## 弊社製パッカーコンテナのリコール実施に関するお知らせ

新明和工業株式会社

## 別紙 改善箇所説明図

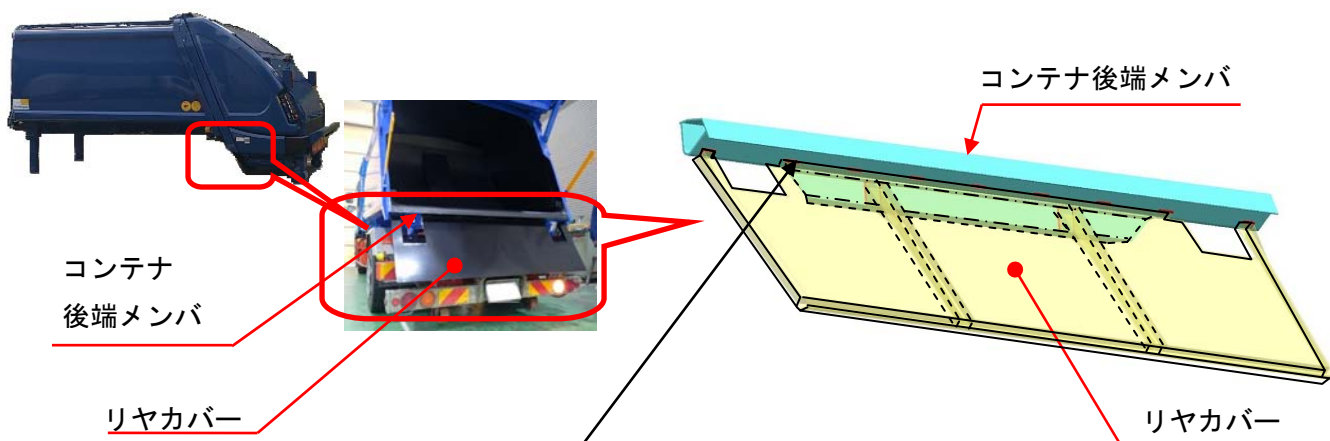
脱着装置付コンテナ専用車の塵芥収集用コンテナにおいて、後端メンバとリヤカバーの溶接が不適切なため、走行時の振動等により、当該溶接部に亀裂が生じることがあります。そのため、そのままの状態で使用を続けると、亀裂が進行し、最悪の場合、リヤカバーが脱落し、他の交通の妨げになるおそれがあります。

全製品、溶接状態を点検し、溶接に不備のあるものは追加で溶接を実施し、加えて、後端メンバとリヤカバー間にブラケット材を追加し、ボルト締結を追加します。改善箇所・内容につきましては、「別紙 改善箇所説明図」をご参照下さい。工事所要時間は1台当り4時間を見込んでおります。

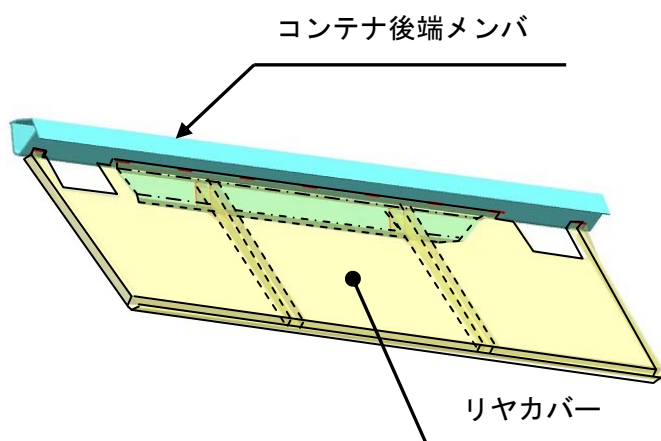
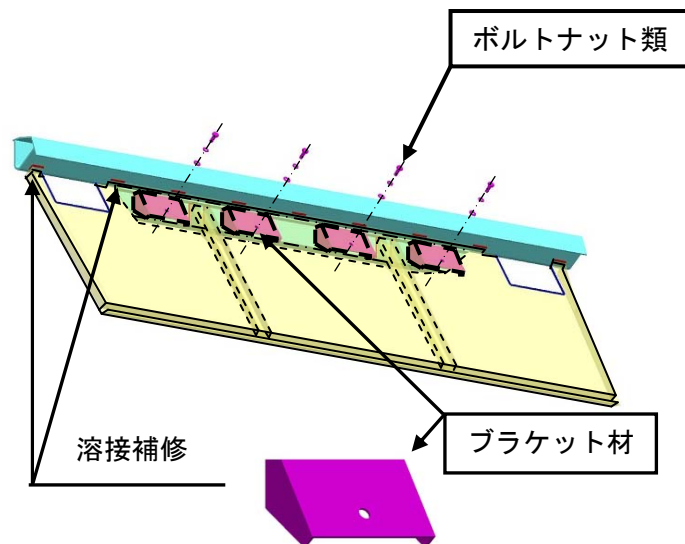
脱着装置付コンテナ専用車の塵芥収集用コンテナにおいて、後端メンバとリヤカバーの溶接が不適切なため、走行時の振動等により、当該溶接部に亀裂が生じることがある。そのため、そのままの状態で使用を続けると、亀裂が進行し、最悪の場合、リヤカバーが脱落し、他の交通の妨げになるおそれがある。

全製品、溶接状態を点検し、溶接に不備のあるものは追加で溶接を実施し、加えて、後端メンバとリヤカバー間にブラケット材を追加し、ボルト締結を追加する。

改善実施済コンテナには製造銘板部に No. 4161 のステッカーを貼付する。
